## **D E C Y Z J A**

**SEWIK Tatrzańskiej Komunalnej Grupy Kapitałowej Sp. z o.o. (KRS nr 0000090155) z siedzibą ul.Kasprowicza 35c, 34-500 Zakopane na umieszczenie w pasie drogowym drogi publicznej gminnej nr 420228K – ul.Stary Kamieniec (działka ewidencyjna nr 549 obręb 003) w Zakopanem, urządzenia niezwiązanego z potrzebami zarządzania drogami lub potrzebami ruchu drogowego tj. na budowę przejść poprzecznych sieci kanalizacji sanitarnej przez pas drogowy, zgodnie z warunkami przyłączenia wydanymi przez SEWIK Tatrzańską Komunalną Grupę Kapitałową Sp. z o.o. z siedzibą ul.Kasprowicza 35c, 34-500 Zakopane w piśmie znak: PT/1727/9035/2020 z dnia 28.04.2020r., z lokalizacją szczegółową jak na załączniku graficznym do niniejszej decyzji, na następujących warunkach:**

Decyzja znak: WMNW.7230.1.111.2020 z dnia 14.01.2021 r.

Załącznik graficzny  
do decyzji z dnia 14.01.2021r  
znak: WMN.U. 7230.1.111.2020

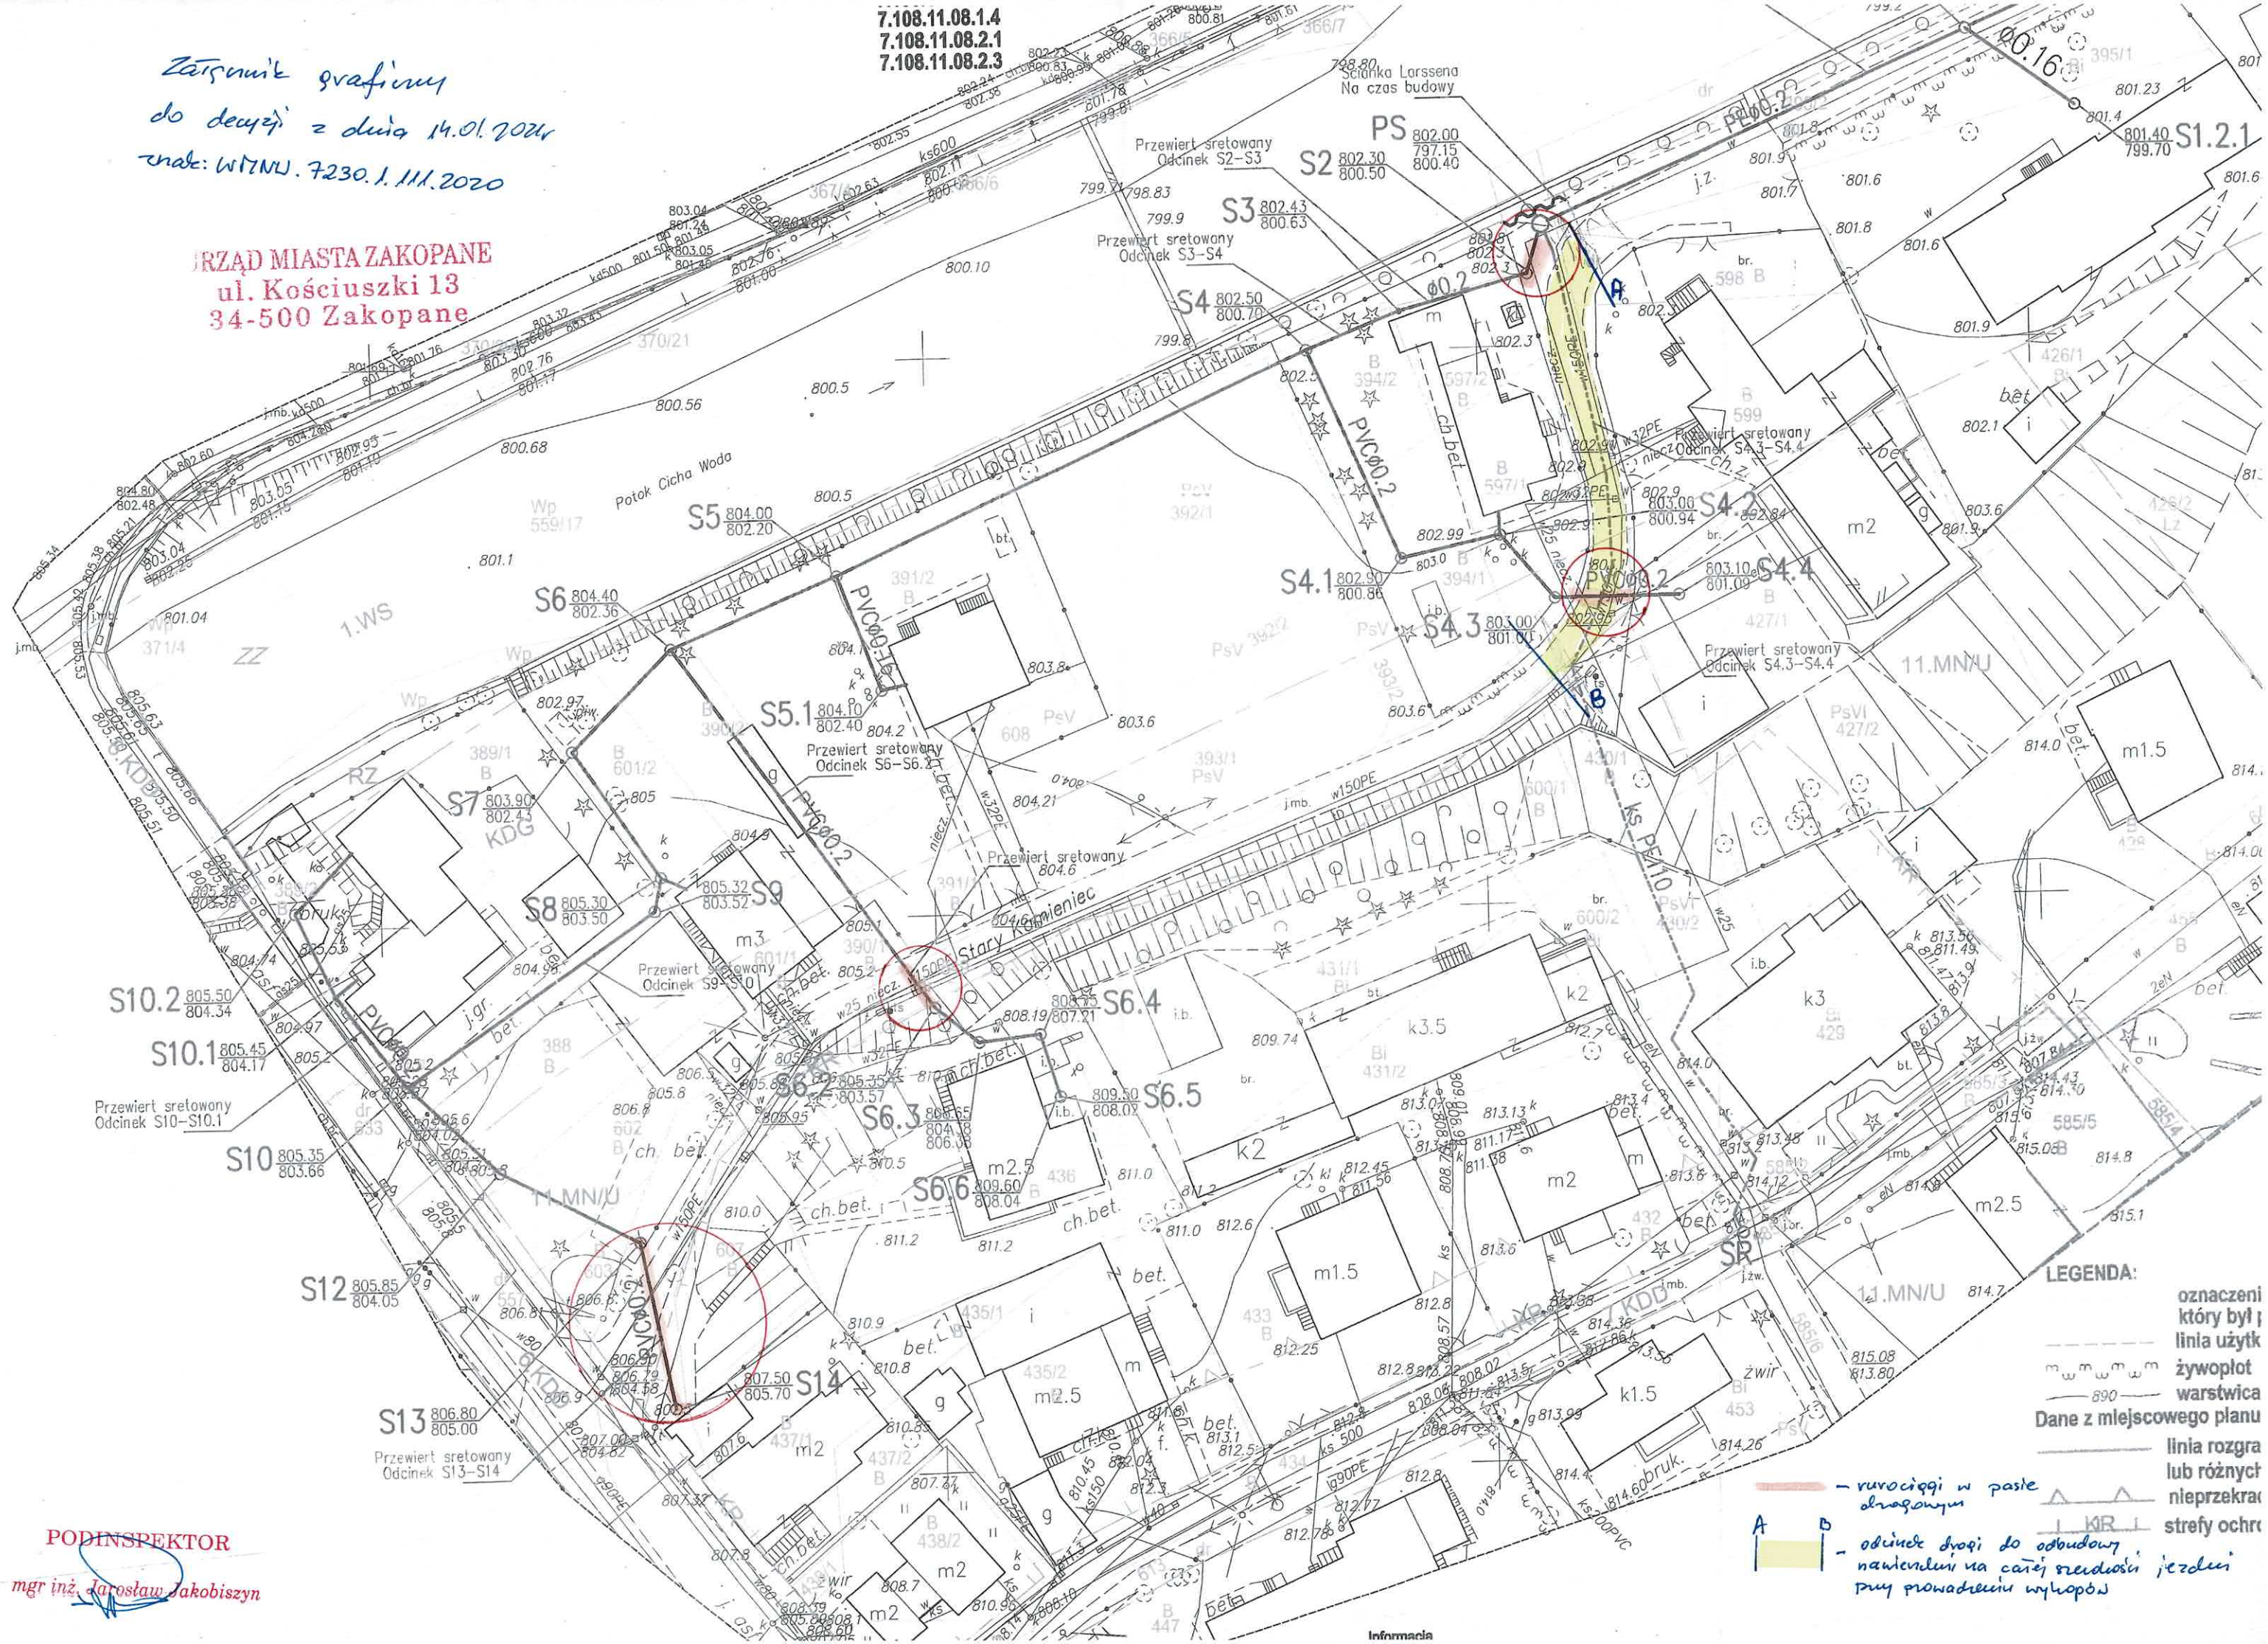
5. studnie oznaczone symbolami „S2” i „S14” na załączniku graficznym do niniejszej decyzji **zlokalizować poza pasem drogowym**, a jeśli to nie będzie możliwe, dopuszcza się projektowaną

lokalizację studni pod warunkiem prowadzenia prac ze szczególną ostrożnością a wykop winien być zabezpieczony odeskowaniem z rozparciem uniemożliwiającym uszkodzenie podbudowy i nawierzchni jezdni drogi publicznej – z zastrzeżeniem pkt.6;

6. warunek pkt.5 przy wykonywaniu studni „S2” oraz warunek pkt.3 przy wykonywaniu odcinków kanalizacji sanitarnej pomiędzy studniami oznaczonymi jako „S4.3” – „S.4.4” i „S2” – „PS” nie obowiązują dotyczą jedynie w przypadku, gdy odcinki kanalizacji sanitarnej pomiędzy studniami oznaczonymi jako „S4.3” – „S.4.4” i „S2” – „PS” będą wykonywane jednocześnie z budową rurociągu tłoczego metodą wykopową, z odbudową nawierzchni asfaltowej jezdni drogi publicznej – ul.Stary Kamieniec na całej szerokości jezdni. W przypadku prowadzenia prac metodą rozkopu, odbudowę podbudowy i asfaltowej nawierzchni jezdni należy wykonać poprzez:

- 2) natomiast poza wykopem – NA CAŁEJ SZEROKOŚCI JEZDNI na całej długości wykopów (uszkodzenia nawierzchni) powiększonej o 2,00 m od krańców wykopów (na odcinku „A” – „B” zaznaczonym na załączniku graficznym do decyzji) – nawierzchnia winna zostać sfrezowana na głębokość 4 cm a następnie na powierzchni wykopu i powierzchni sfrezowanej należy wykonać jednolitą warstwę ścierną nawierzchni skrzyżowania gr. minimum 4 cm i uszczelnić na łączeniu z istniejącą nawierzchnią.

- 1) w miejscu rozkopu - przez zasypanie wykopu warstwami gruntu o odpowiednim uziarnieniu i zagęszczeniu wg norm, wykonaniu warstw podbudowy i ułożenie warstwy wiążącej z asfaltobetonu zgodnie z poniższymi warunkami:

- wyrównanie podłoża, zasypanie wykopu z całkowitą wymianą gruntu warstwami po 20 cm z odpowiednim zagęszczeniem,
  - wykonanie warstwy podbudowy z kruszywa zagęszczanego mechanicznie o gr. 30 cm,

- wykonanie podbudowy zasadniczej z betonu o gr. 20 cm,
  - wykonanie badania nośności VSS,
  - ułożenie warstwy wiążącej z betonu asfaltowego o gr. 5 cm;
